DODATEK č. 3

1. Smluvní strany uzavřely dne 19.9.2024 smlouvu o dílo (dále jen „**Smlouva**“) týkající se realizace veřejné zakázky **Zahradní altány pro MŠ (dále jen „**Veřejná zakázka**“).**
2. V průběhu plnění vyvstala mezi Smluvními stranami potřeba upravit obsah Smlouvy, a proto se Smluvní strany dohodly, že uzavřou tento Dodatek č. 3 a upraví tak svoje vzájemná práva a povinnosti.

ZMĚNOVÝ LIST č. 1**Popis a zdůvodnění změnového listu**

Stavba: Zahradní altán, Mateřská škola, Vančurova 1131, Žďár nad Sázavou

řez YY' / detail základů schodiště

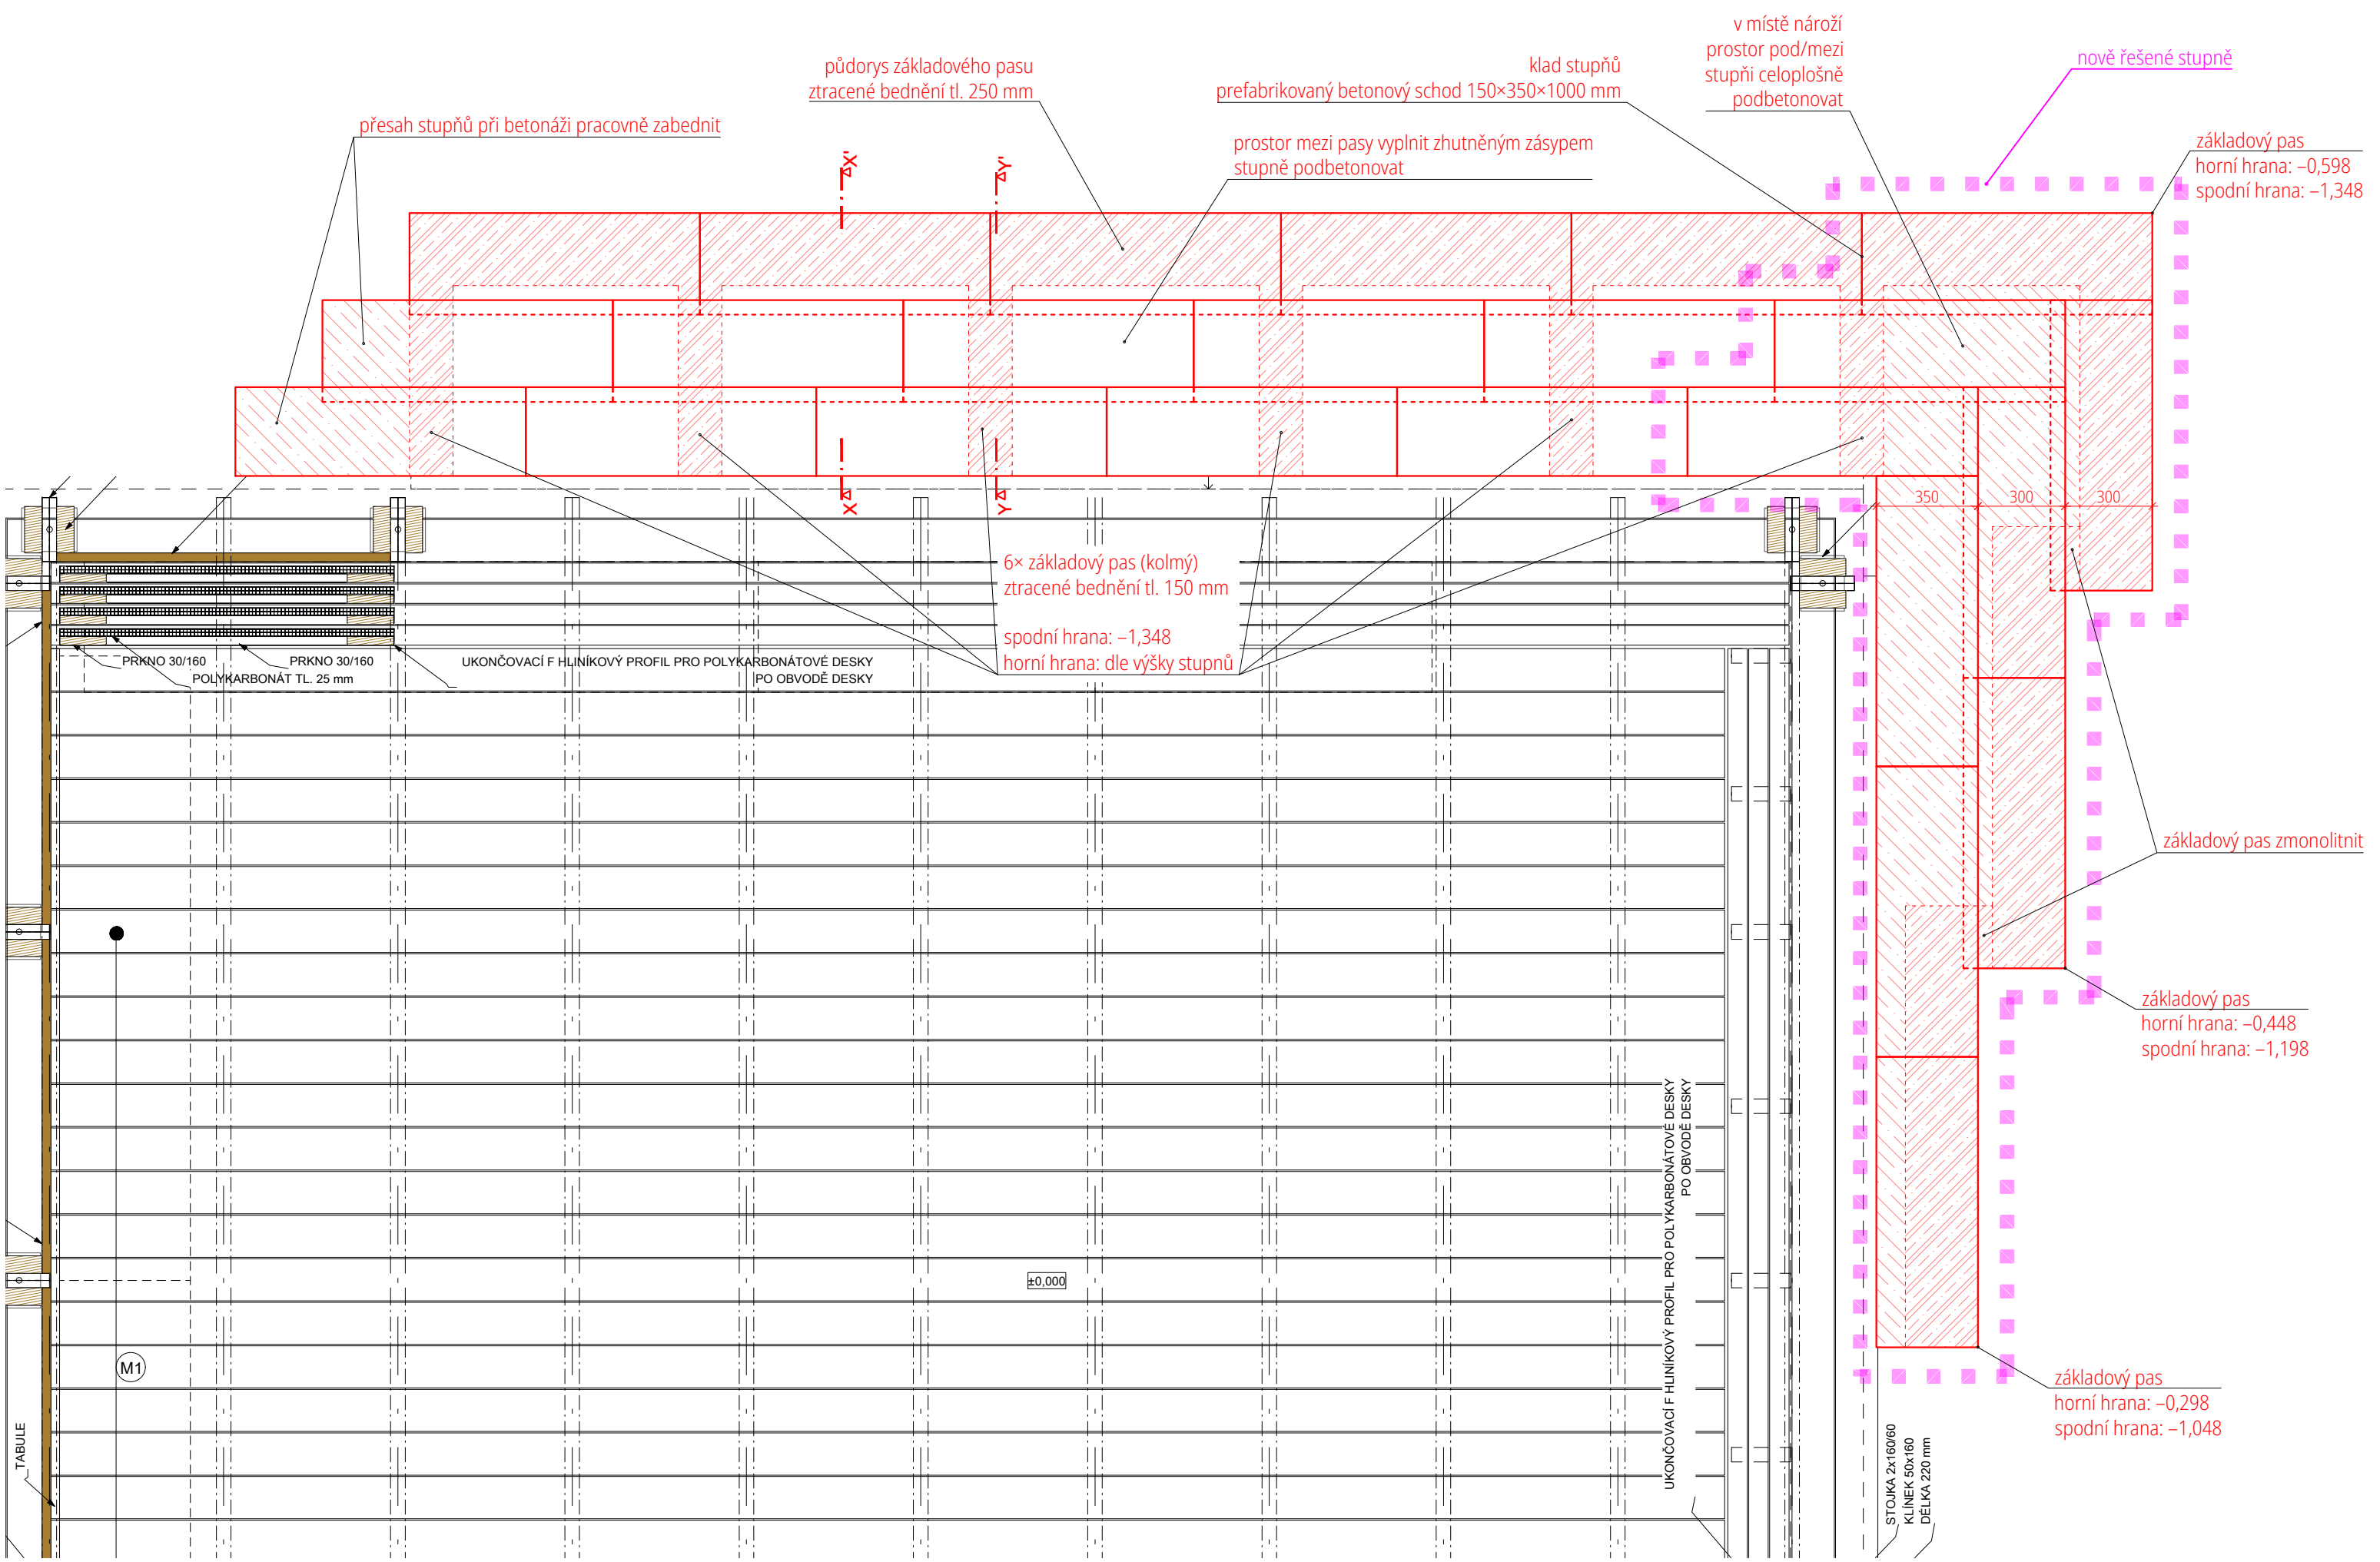
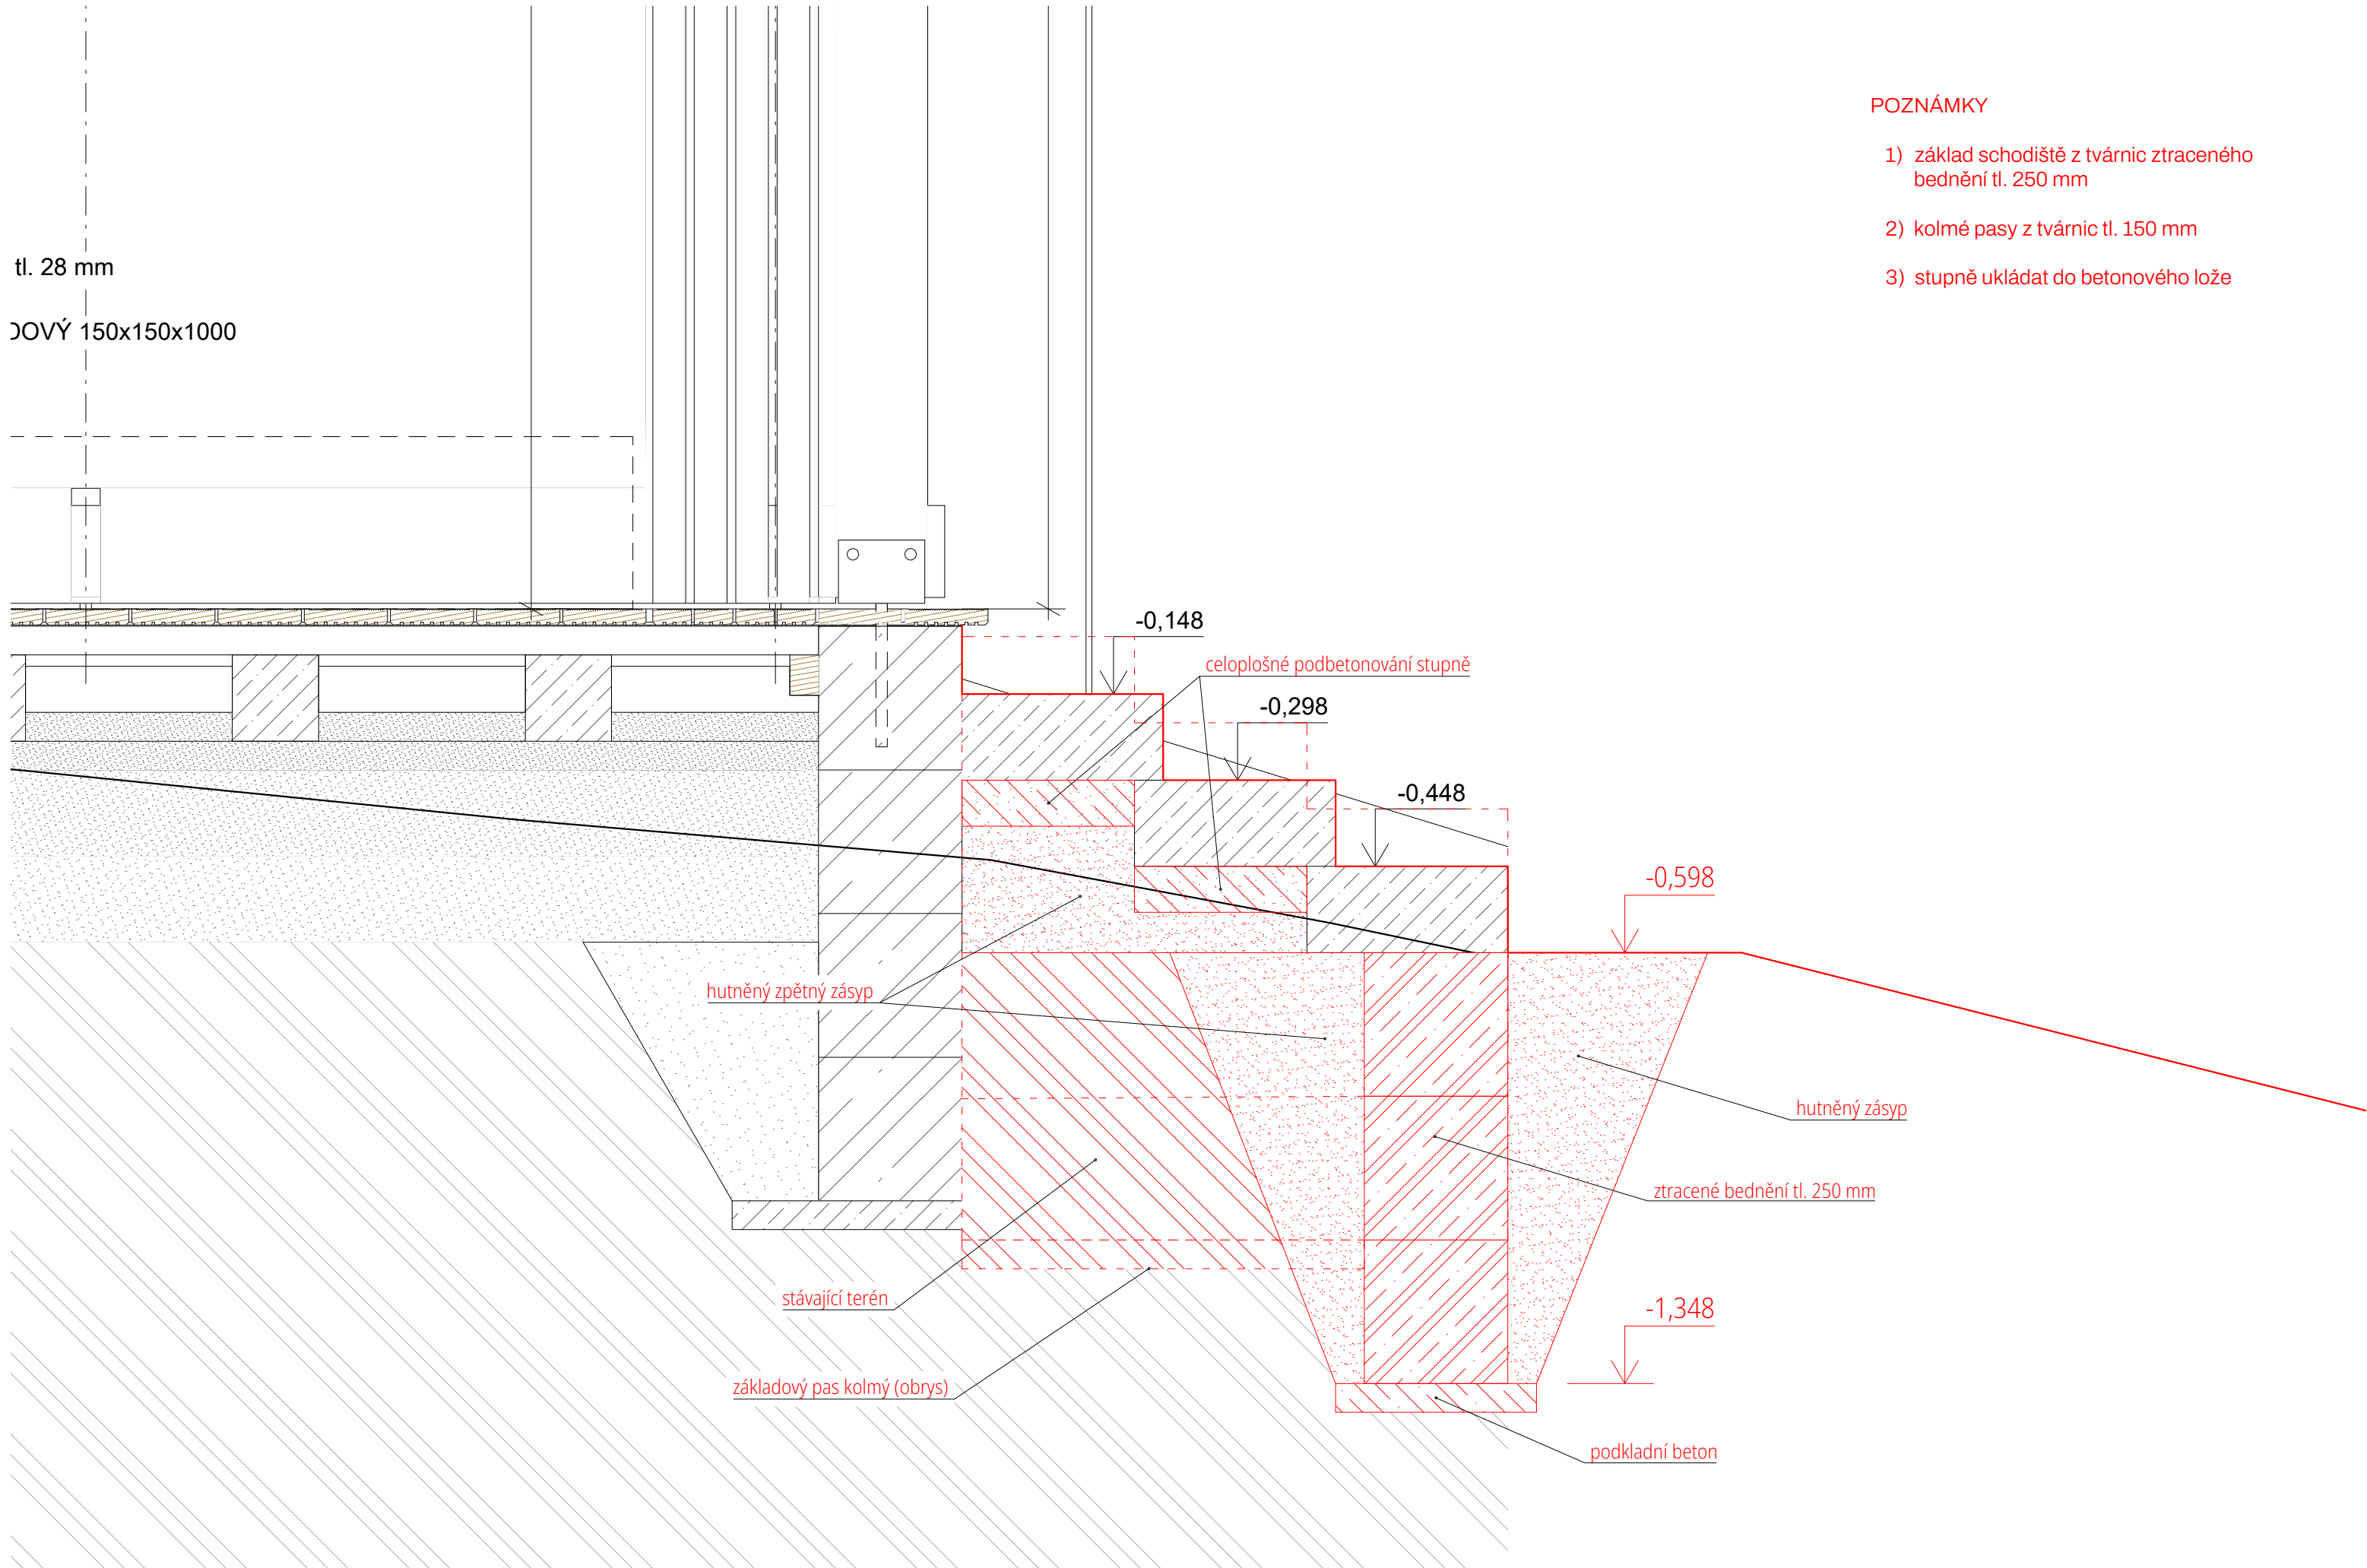
ZL č.01	Souhrn stavebních změn
	<p>Změna spočívá v doplnění části schodiště z východní strany altánu a zajištění tak bezpečného vstupu dětí do altánu i z této strany, kde vzniká výrazný terénní rozdíl mezi podlahou v altánu a přilehlým upraveným terénem. Změna byla provedena na základě skutečného zjištěného stavu přilehlého terénu na místě stavby. Došlo ke zpřesnění podmínek a předpokladů, které měl projektant k dispozici v projektové přípravě a navržení nejhodnějšího řešení pro zajištění bezpečného užívání altánu dětmi.</p> <p>Úprava způsobu osazení schodišťových stupňů z důvodu zjištění skutečného stavu podloží, základových podmínek a svažitosti okolního terénu. Původní suché uložení schodišťových stupňů na šterkový násyp je nahrazeno uložením na betonový pas pro zajištění soudržnosti celé konstrukce a zamezení posunu ve svahu vlivem působení srážkových vod a promrzání v zimním období.</p>

- 1) základ schodiště z tvárníc ztraceného bednění tl. 250 mm
- 2) kolmé pasy z tvárníc tl. 150 mm
- 3) stupně ukládat do betonového lože
